**Objet :** FOREST. Rue des Moines, 26 / rue de Gênes, 10 - Eglise Saint-Antoine de Padoue  
Demande de permis d'urbanisme portant sur la réaffectation et la réhabilitation d'une partie de l'église en salle d'escalade

**Avis de la CRMS**

Vue de la partie arrière de l'église et du mur qui sera abattu (en jaune) et remplacé par une grille. Photo CRMS

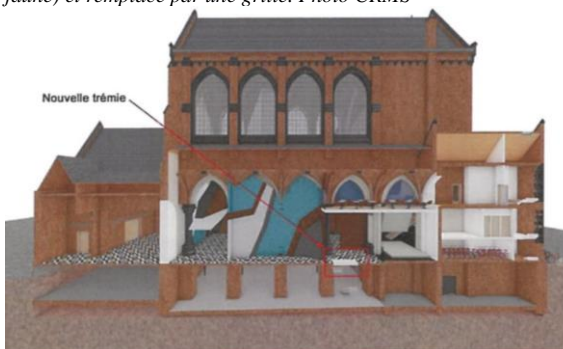
La CRMS se prononce favorablement sur la conversion partielle de cette église en salle d'escalade, car elle permet de préserver les grands volumes intérieurs avec une altération minimale du monument et de ses décors et que les interventions en extérieur sont très limitées.. Concernant la démolition du mur de maçonnerie extérieur reliant les deux volumes en façade arrière, et son remplacement par une grille métallique noire, la CRMS ne s'y oppose pas. Le fait que la couleur de la maçonnerie de ce mur diffère de celle des volumes adjacents de l'église et que la partie supérieure de la plinthe en pierre bleue ne se prolonge pas dans le mur intermédiaire, suggère que ce mur ne serait pas d'origine mais postérieur à la construction de l'église. L'élargissement des portes pour faciliter l'accès des vélos et la création d'une nouvelle ouverture pour l'accès PMR sont également acceptables car d'emprise limitée.

Coupe longitudinale projetée. Image tirée du dossier.

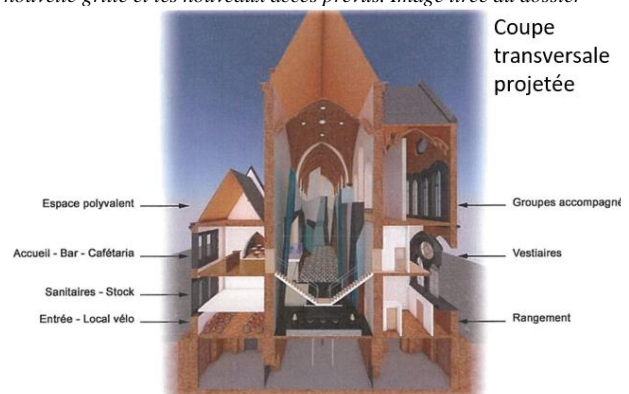
- L'ajout de nouveaux éléments dans le chœur de l'église se fera de manière à ne pas endommager les murs actuels et à être réversible ;
- Pour le placement des nouveaux murs d'escalade - on recherchera une méthode comportant un nombre minimum de fixations qui seront ancrées dans les joints entre les pierres ;
- Les murs et les nouveaux sols de la cafétéria en mezzanine et l'escalier dans le chœur de l'église seront construits en matériaux légers et seront également réversibles ;
- L'autel, les fresques et le grand vitrail du chœur de l'église seront entièrement conservés et l'ancrage de l'escalier placé devant se fera de manière à ne pas les endommager et devra être réversible ;
